Lisa 1. Ristumiskoha ehitamise nõuded

Võttes aluseks ehitusseadustiku (edaspidi *EhS*) § 99 lg 3 määrab Transpordiamet nõuded:

Joonis 1. Ristumiskoha asukoha tähistatud oranži nupuga.

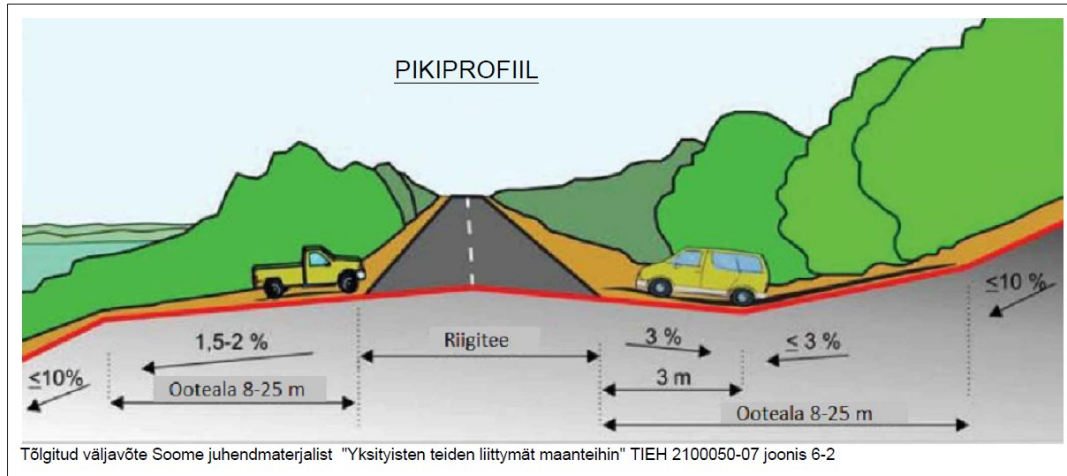
1. Kinnistule juurdepääsu tagamiseks projekteerida ristumiskoht riigiteele nr 24227 Abjamõisa tee ligikaudu km 2,72 (vt joonis nr 1). X: 6443699.75, Y: 582557.58. Asukohas on tagatud nõuetekohane kaugus olemasolevatest ristumiskohtadest ja tagatud on vajalikud nähtavusalad.
